SPV MONTPARNASSE

PROJET DE PARC EOLIEN DE RUMILLY
COMMUNE DE RUMILLY (PAS-DE-CALAIS, 62)

**MÉMOIRE EN RÉPONSE À L'AVIS DÉLIBÉRÉ
DE LA MRAe DES HAUTS-DE-FRANCE
N° MRAe 2025-8946**

Carte 1: Zone du projet et réseaux électriques RTE environnants (Source : JiGRID)

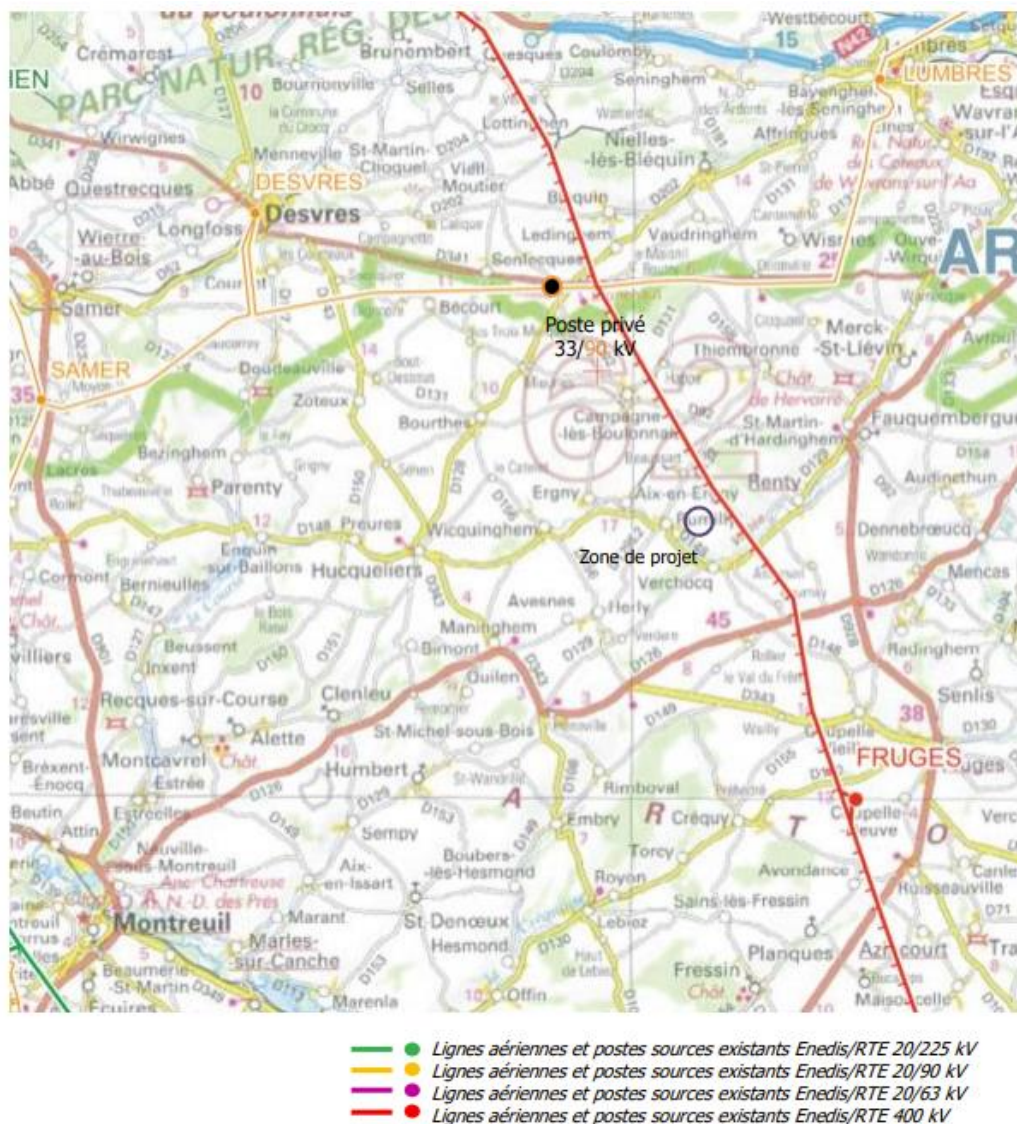
L'autorité environnementale recommande de confirmer la ou les possibilités de raccordement du parc à un poste source et pour chacun de ces scénarios :

Comme précisé dans l'étude d'impact, le raccordement du parc éolien au réseau électrique est prévu sur l'un des postes sources les plus proches. Il s'agit des postes sources de Lumbres, Fruges, Desvres et Samer (voir carte ci-après).

Au regard des capacités disponible au titre du S3R Hauts de France, le raccordement du projet sur le poste électrique de Fruges avait été considéré comme la meilleure solution. Le S3RENR prévoit effectivement une extension de ce poste électrique afin d'accueillir les puissances des projets ENR à venir.

Actuellement ce poste ne dispose pas de capacités suffisantes pour accueillir la puissance du parc éolien de Rumilly. La capacité de transformation est néanmoins disponible en dehors du S3RNR et pourrait donc être disponible via un transfert de capacités.

Carte 2: Tracé de raccordement jusqu'au PS de Lumbres (Source : Notus energy)

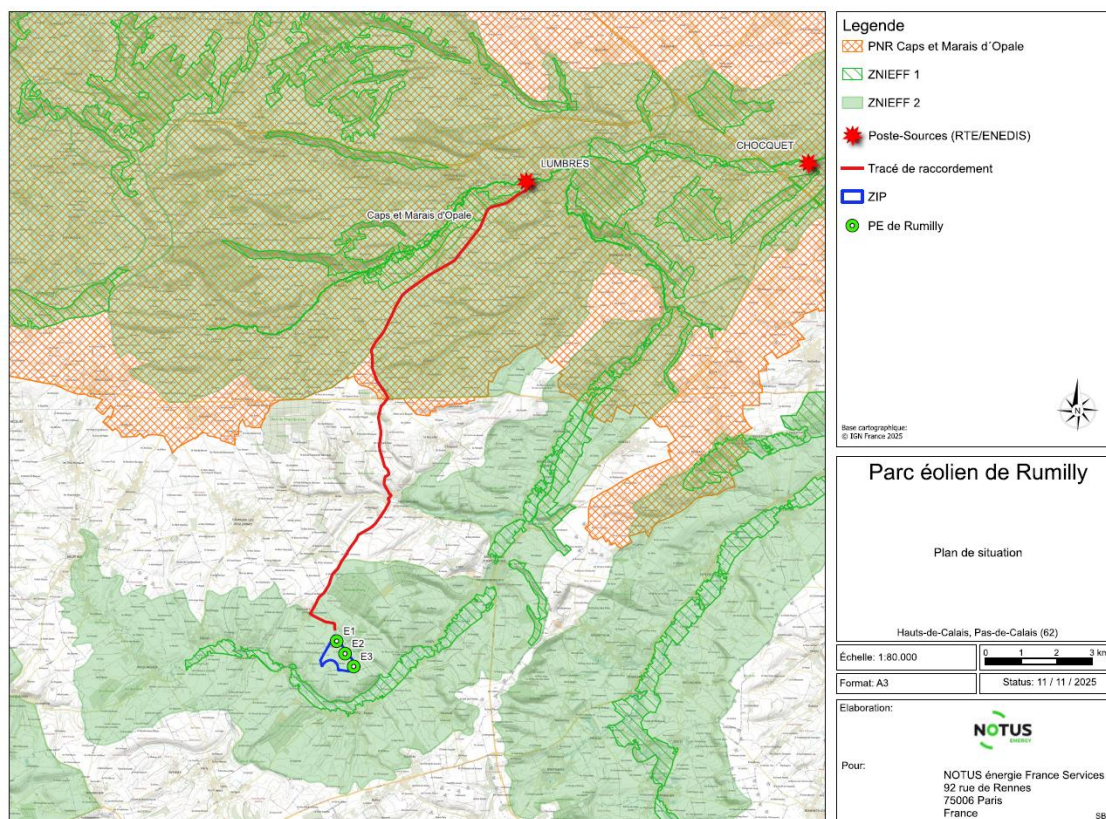
- d'apporter des garanties quant à la disponibilité effective d'un poste de raccordement ;*
- de décrire les milieux et les espèces potentiellement impactés ;*
- d'évaluer les enjeux et les impacts potentiels causés par le raccordement ;*
- le cas échéant, établir des mesures pour éviter, réduire et en dernier lieu compenser ces impacts.*

Le poste électrique de Lumbres dispose en revanche de capacité d'accueil suffisante pour accueillir la puissance du projet. En effet, les capacités d'injection pour les installations ENR y sont actuellement de 30 MW, et ce sans nécessiter de travaux ou de transfert.

Bien qu'encore incertaine, compte tenu des délais jusqu'à la mise en service du parc éolien, la solution de raccordement sur le poste électrique de Lumbres semble actuellement la plus intéressante.

Le raccordement depuis le parc éolien sur le réseau de distribution électrique est sous la maîtrise du gestionnaire du réseau, en l'occurrence d'ENEDIS. Une étude d'impact environnementale sera réalisée en amont du chantier, afin de déterminer les mesures éventuelles à mettre en œuvre pour satisfaire aux exigences de la séquence ERC.

La carte présentée ci-avant, présente le tracé de raccordement prévisionnel jusqu'au poste-source de Lumbres, situé au nord-est du projet.

Ce tracé d'environ 16 km, emprunte les routes départementales D132 > D131 > D202. Le tracé traverse les lieux de vie Beussart, Thiembronne, Drionville et St-Pierre, avant bifurquer vers le poste-source de Lumbres en longeant la cimenterie EQIOM. Il s'agit donc d'un secteur parcouru de réseaux souterrains et habitués aux travaux de raccordement électrique.

Bien que le tracé de raccordement traverse des zones à sensibilité écologique, les mesures proposées dans le volet écologique de l'étude d'impact, sont déjà de nature à en limiter efficacement les impacts potentiels.

Carte 3: Zone d'implantation potentielle (Source : Notus energy)

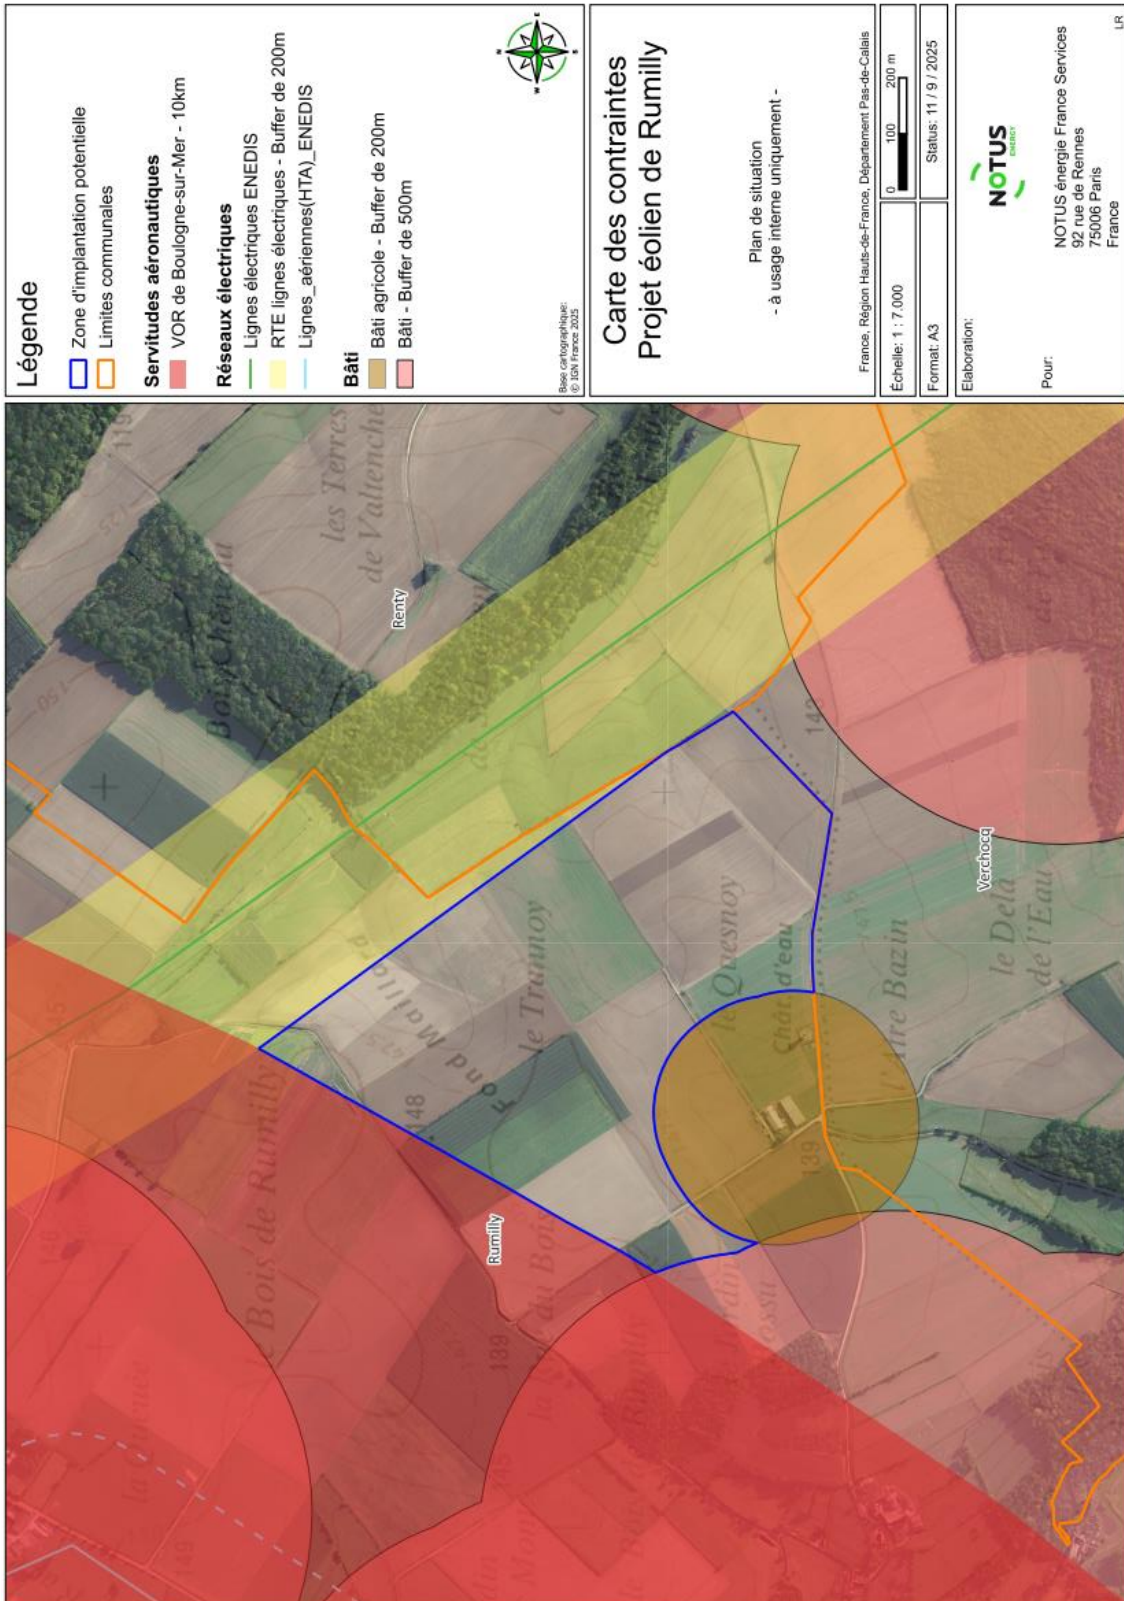
L'autorité environnementale recommande de préciser les critères de définition de la zone d'implantation potentielle, avec une carte reprenant les contraintes prises en compte.

Comme présenté au chapitre 2.1.4.2 de l'étude d'impact (p 25)¹, les contours de la zone d'implantation potentielle reposent sur les critères de définition suivants :

Les distances présentées dans ce tableau sont soit réglementaires (éloignement de 500 m vis-à-vis du bâti), soit basées sur des retours de préconsultation des services compétentes (RTE, ARS, DGAC,).

La carte ci-dessous présente la ZIP du projet, délimitée en fonction des critères listés dans le tableau ci-avant :

Carte 4 Points d'écoute et transects d'inventaires des chiroptères³

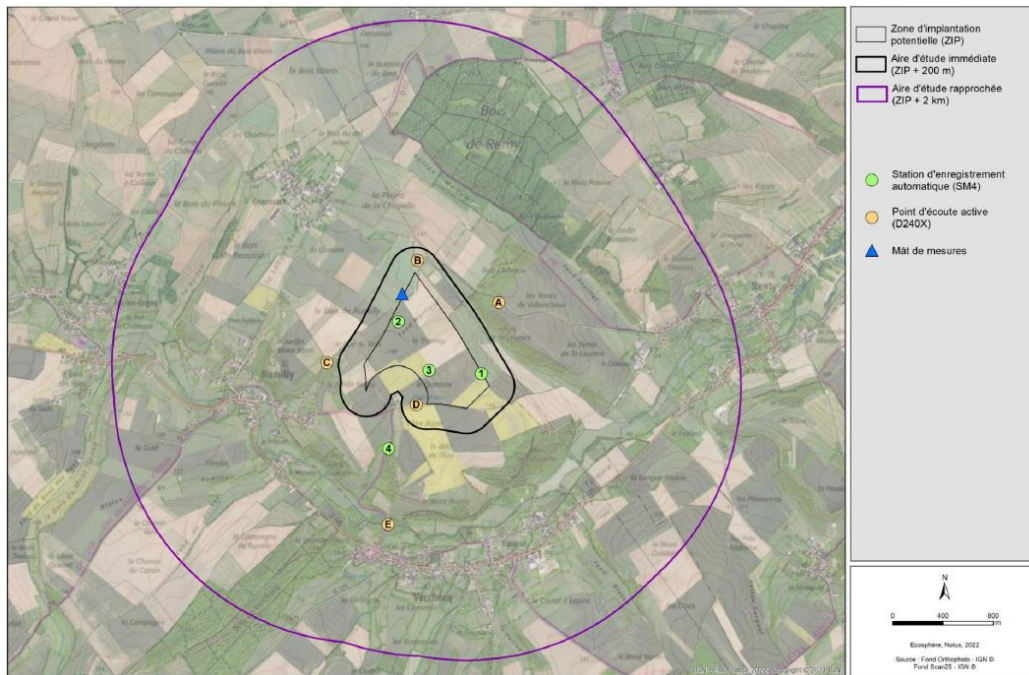
L'autorité environnementale recommande de réaliser des prospections dans un rayon de deux kilomètres autour de la zone d'implantation potentielle afin de recenser les gîtes potentiels.

Les secteurs de gîtes potentiels ont été prospectés au moyen de différentes méthodologies complémentaires :

- En focalisant les recherches sur les milieux favorables les plus proches de la ZIP et les corridors potentiels permettant de la rejoindre :
 - o via des transects pédestres depuis les points d'écoute fixes, à savoir le Bois Chéneau et le Bois de Saint Laurent au Nord-Est, le Jardin Bossu à l'Ouest, les quelques vestiges de bocage en bord de chemin entre le fond Maillard et la Plaine de la Chapelle au Nord et le chemin agricole entre le Quesnoy et l'aire Bazin, au Sud. Ces emplacements permettent donc de suivre soit directement l'activité en sortie de

- gîte, notamment forestier, soit les corridors empruntés à la suite de sorties de gîtes plus lointains.
- Via un enregistreur passif, comme c'est le cas au point 4, stratégiquement placé dans le chemin forestier reliant Verchocq à la ZIP, pour suivre à la fois les sorties de gîtes forestiers et les trajets depuis les gîtes anthropiques du village voisin.
 - En ciblant des points stratégiques en cœur de village, comme le pont sur l'Aa à Verchocq, où les chiroptères viennent s'abreuver directement après leur sortie de gîte.
 - En prospectant à plus large échelle les différentes rues des villages alentours à l'aide de transects routiers à faible allure.

Figure 5: Suivis chiroptères réalisés la même année dans le même secteur géographique

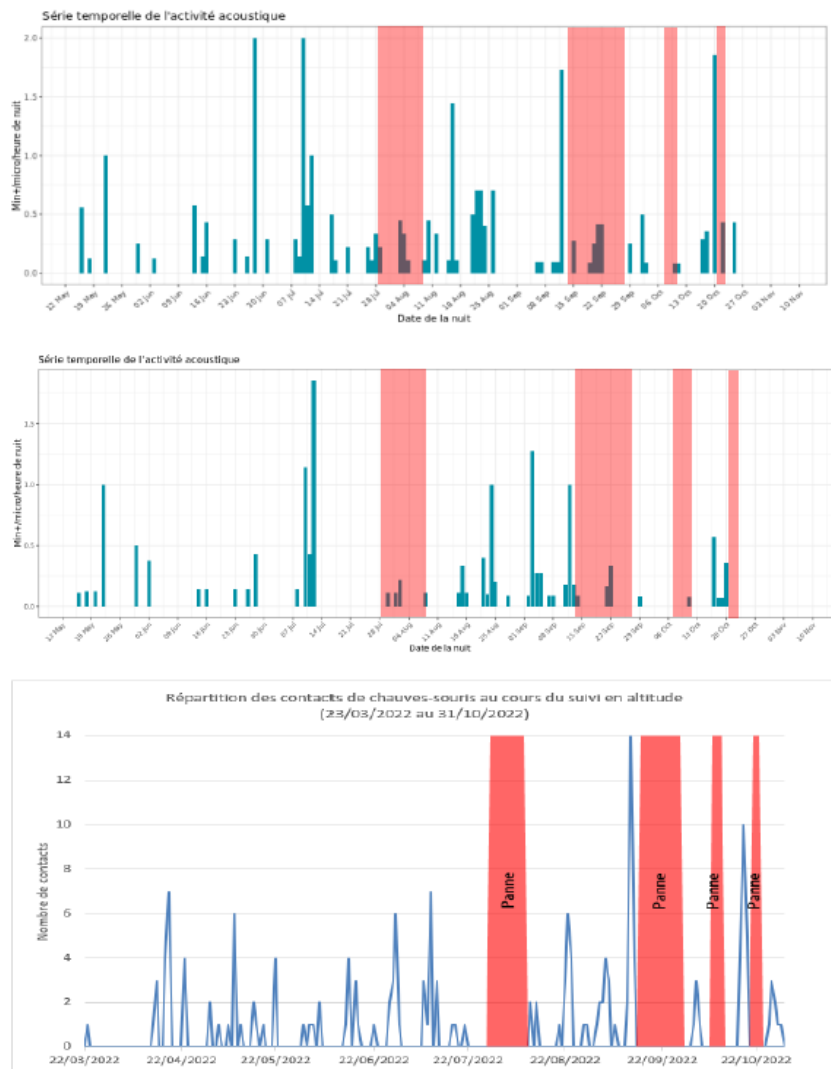
L’autorité environnementale recommande d’évaluer la part d’activité des chauves-souris couverte par le plan d’arrêt des machines pour chaque espèce de chauves-souris sensible à l’éolien dont les populations sont en fort déclin, et d’adapter si nécessaire le plan d’arrêt.

Pour rappel de l’historique, le choix avait été fait de retenir les paramètres régionaux, car le suivi sur site était incomplet, ne permettant pas une exploitation de la totalité des paramètres météorologiques obtenus.

Par ailleurs, l’activité enregistrée était très faible, ce qui a été confirmé par d’autres suivis réalisés la même année dans le même secteur géographique (voir : graphique ci-après).

Figure 6: Impacts environnementaux d'1 kWh sur l'indicateur de réchauffement climatique (ADEME)

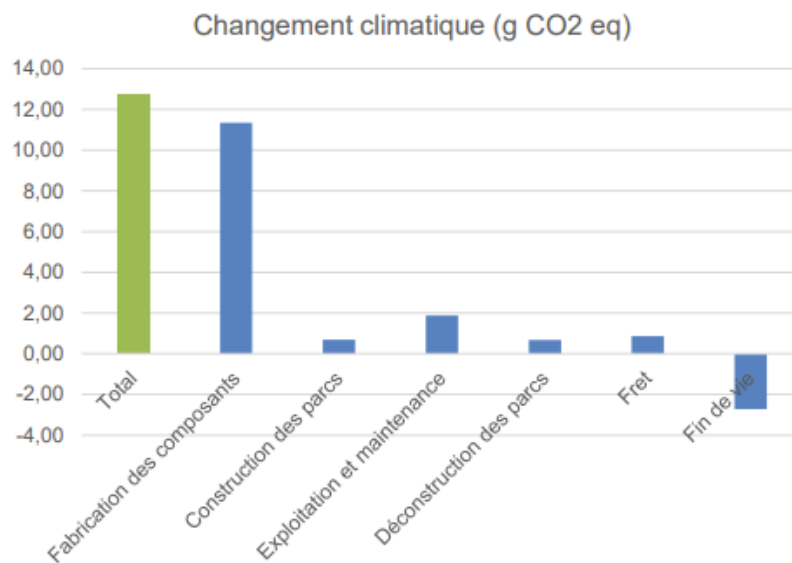
- de fournir un bilan des émissions de gaz à effet de serre sur l'ensemble du cycle de vie du projet en utilisant des données spécifiques au projet ;
- de définir des mesures d'évitement et de réduction pour améliorer le bilan des émissions.

L'analyse des émissions de CO₂ des différentes étapes du cycle de vie des parcs éoliens met en avant une prédominance de la fabrication des composants. En effet, les émissions de CO₂ issues de la construction s'élèvent à 12,02 g CO₂/kWh et représentent donc près de 66 % du total des émissions.
